第15回大島一般廃棄物管理型最終処分場運営協議会 議事録（要約版）

1 日 時 令和3年4月23日（金）書面開催

4 議事事項

図1：遮水工構造と配管保護マット

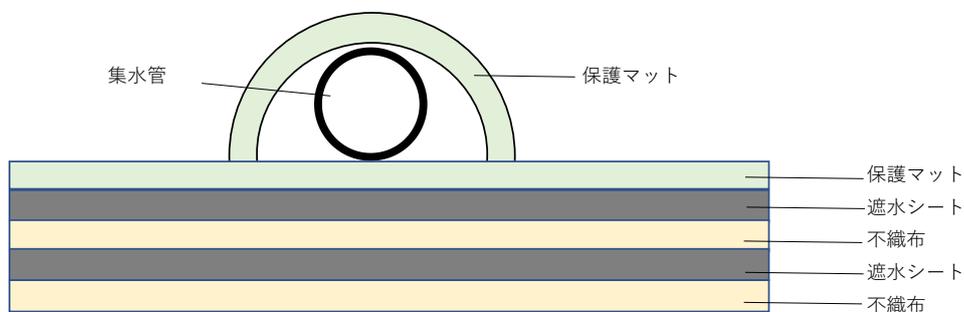
委員： 「配管」を覆っている「保護マット」の劣化が目立つようだが、穴が開いている部分もあった。※昨年の第 14 回の協議会で「保護マット」は 50～100 年はもつとの説明があったが、大丈夫か。

事務局： 集水配管を覆っている保護マットは、集水配管内に異物（砂等）混入防止を期待し、埋立を進行している段階で設置したものであり、埋立地内に敷設している 5 層の遮水工とは目的が異なります。（図 1 参照）
